交通安全施設等

(警察本部所管分)

府民公募型整備事業（府民提案型）技術審査一覧【京都市地域】

府民公募型整備事業 (府民提案型 < 既要望 >)

| <p>整理番号</p> | <p>12</p> | <p>写真</p> | |

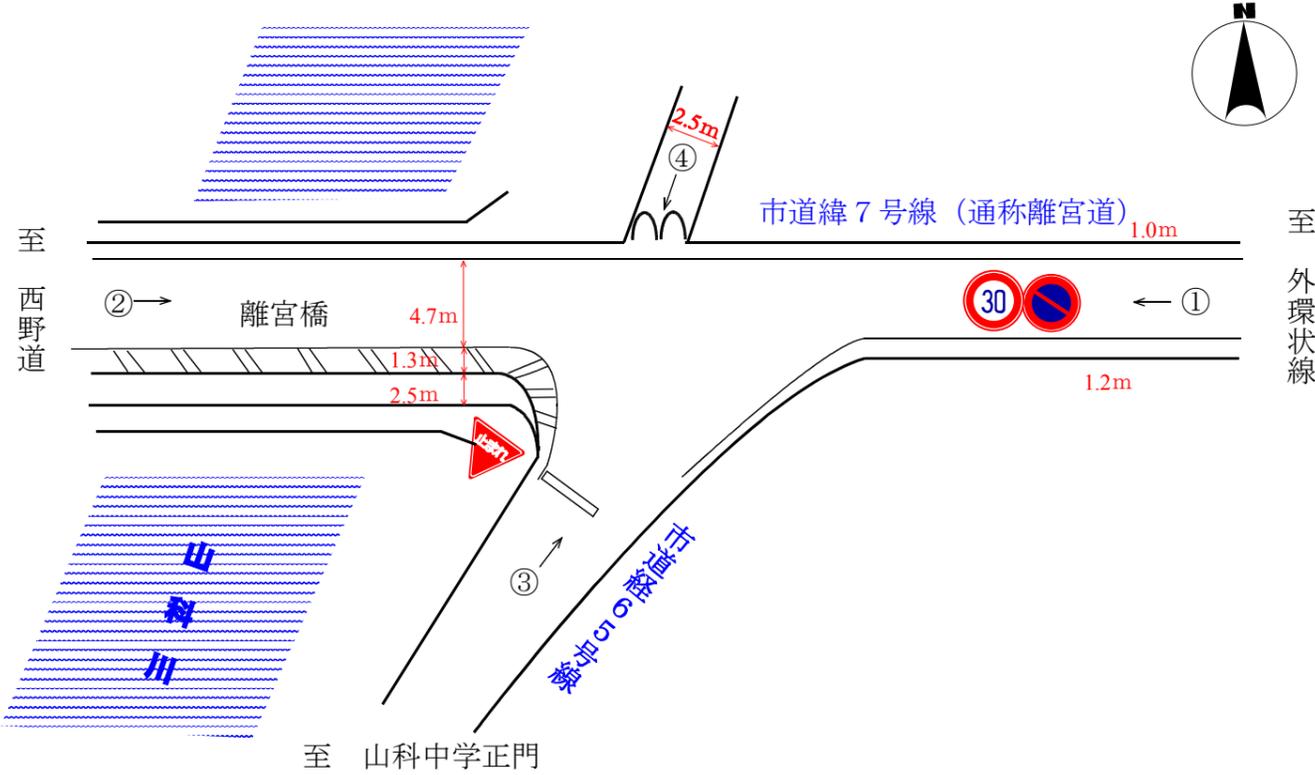
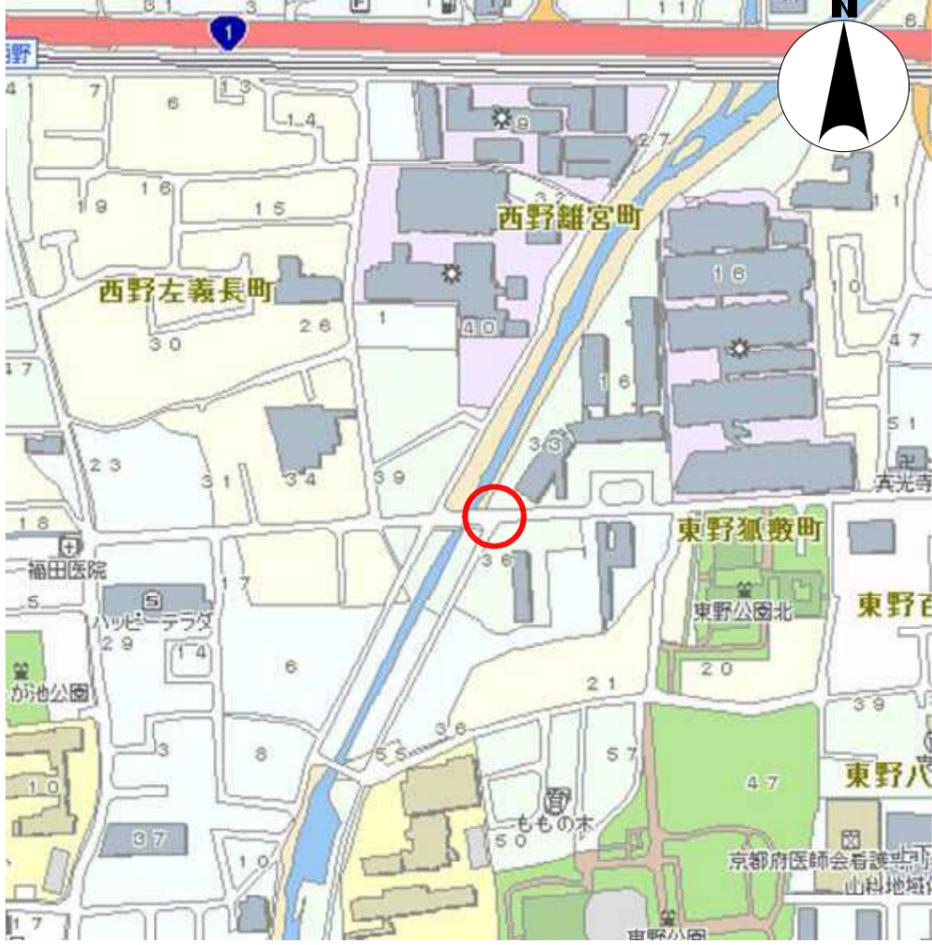
| <p>要望内容</p> | <p>西野道は交通量が非常に多く、山階南小学校の前に横断歩道はあるが、カーブしており視認性が悪い。一般の人も横断歩道を利用しているがスピードを出す車両は停止してくれない。押ボタン式の信号機の設置要望 (受付番号73)</p> |  | |

| <p>対応案</p> | <p>提案交差点の北方及び南方約100mの近接した位置にそれぞれ信号機が設置されており、通学はそれらの信号交差点を利用することで対応可能と判断されるため、実施しない。</p> | | |

| <p>整理番号</p> | <p>13</p> | <p>写真</p> | |

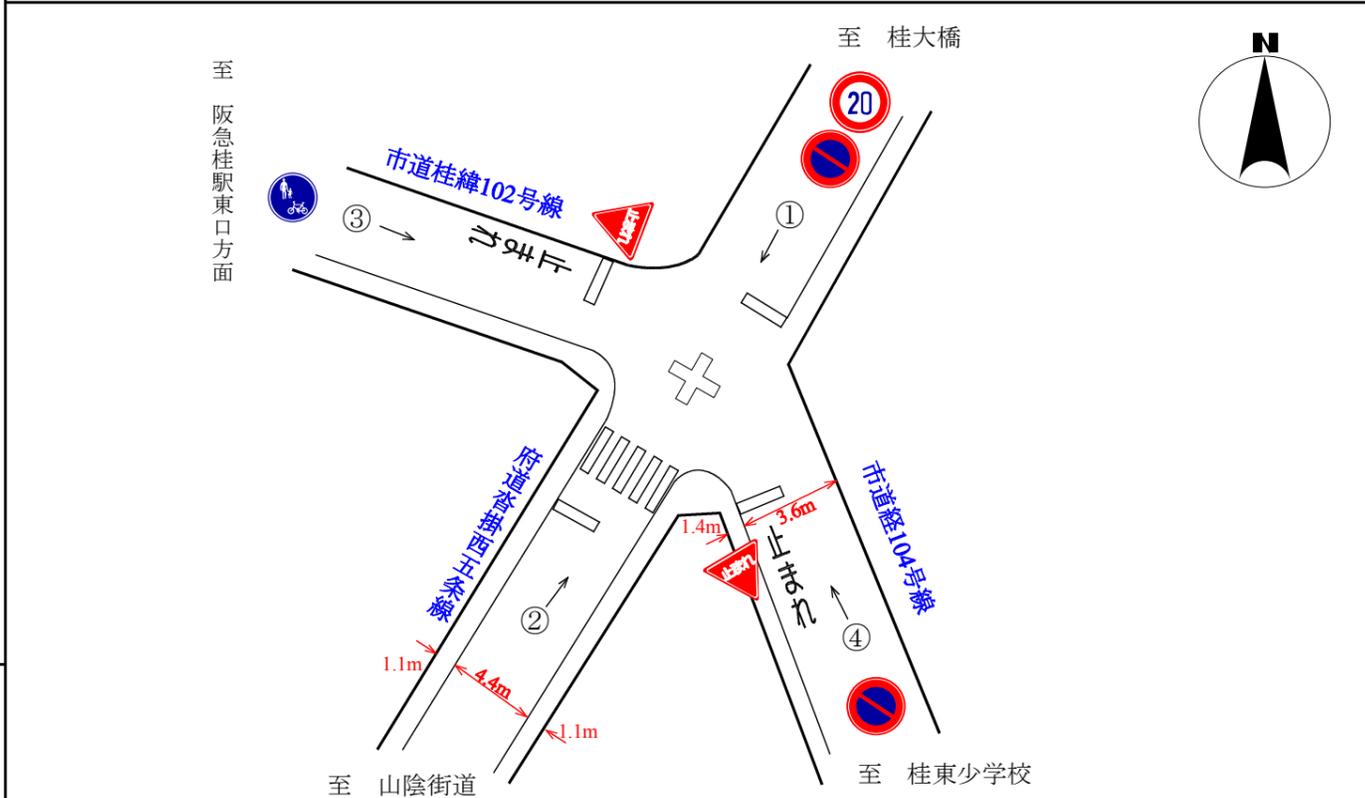
| <p>要望内容</p> | <p>西野道は交通量が非常に多く、小学校の児童は道路を西側へ横断しなくてはならないが、信号交差点まで東側に歩道がないため信号のない横断歩道を利用しなくてはならない。道路は屈曲し危険である。押ボタン式の信号機の設置要望 (受付番号75)</p> |  | |

| <p>対応案</p> | <p>提案交差点の西側は民家(玄関口)が連続し、また、東側は水路(暗渠)となっていることから信号機の柱を設置することが困難なため、実施しない。</p> | | |

| <p>整理番号</p> | <p>15</p> | <p>写真</p> | |

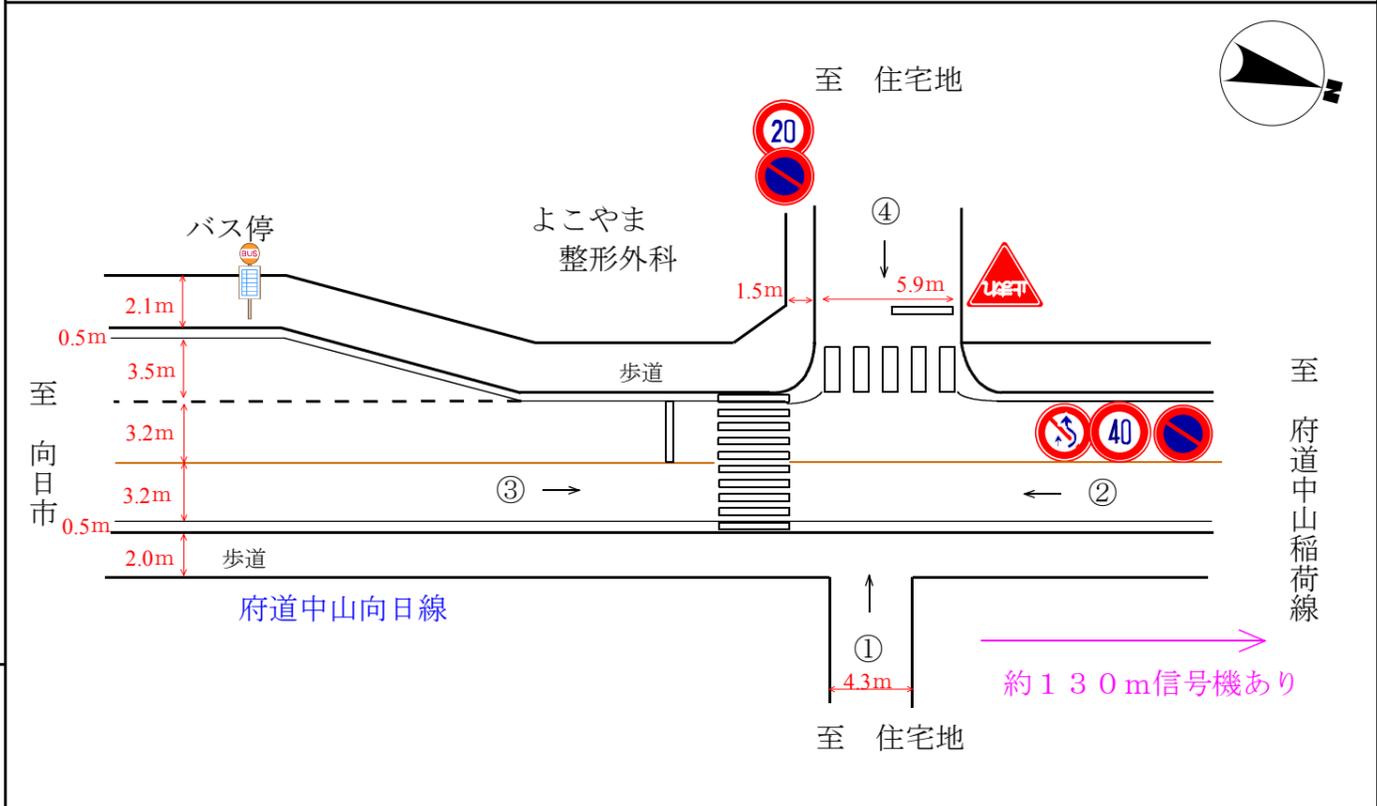
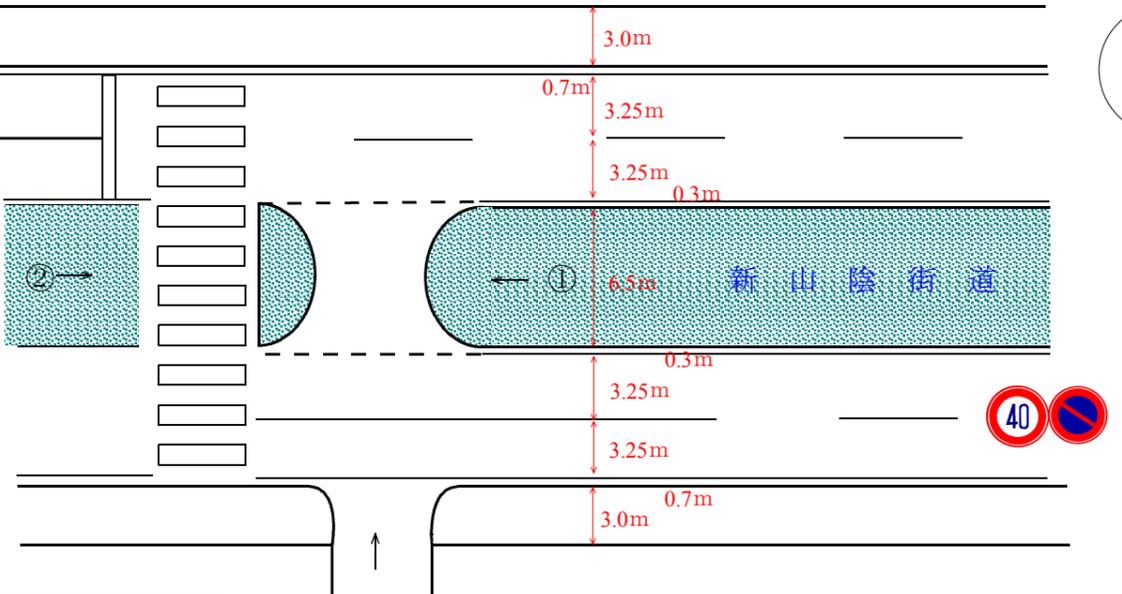
| <p>要望内容</p> | <p>桂東小学校の約半数の学童が横断する交通量の多い変則の交差点であり、通行車両から交差点の存在がわかりにくい。注意喚起のため交差点であることを表示する信号機の設置を要望 (受付番号16)</p> | | |

| <p>対応案</p> | <p>一灯点滅式信号機は交差点の存在を明確にするために設置するものではなく、提案交差点にはクロスマーク、一時停止規制等が実施されており、交差点の存在は明確であるため、実施しない。</p> | | |

| <p>整理番号</p> | <p>16</p> | <p>写真</p> | |

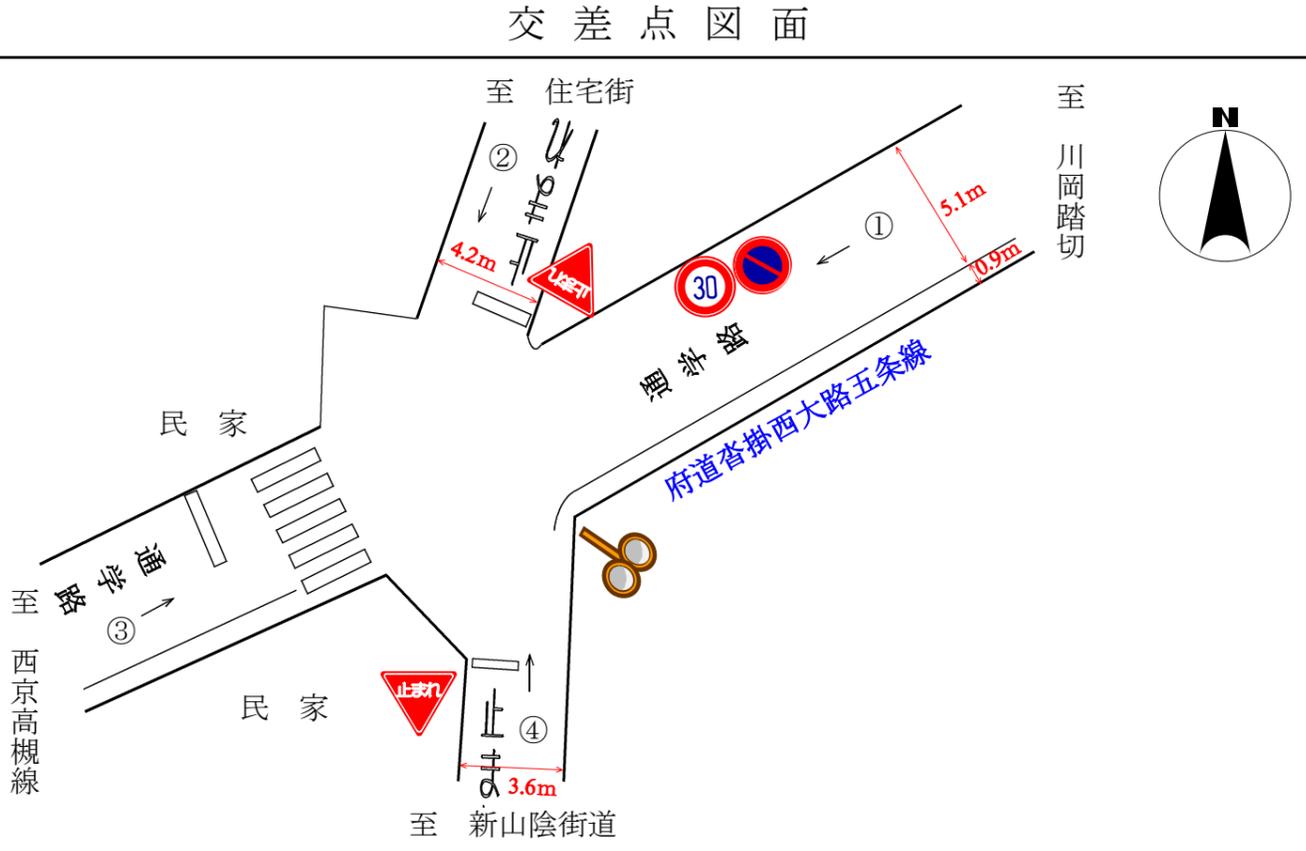
| <p>要望内容</p> | <p>交通量の多い府道を付近にある病院へ通院する高齢者が横断し危険である。信号機の設置要望 (受付番号200)</p> | | |

| <p>対応案</p> | <p>交通量的に横断するタイミングはあり、見通しも良好であると認められる。また、北方約130mの近接した地点に信号機も設置されているため、実施しない。</p> | | |
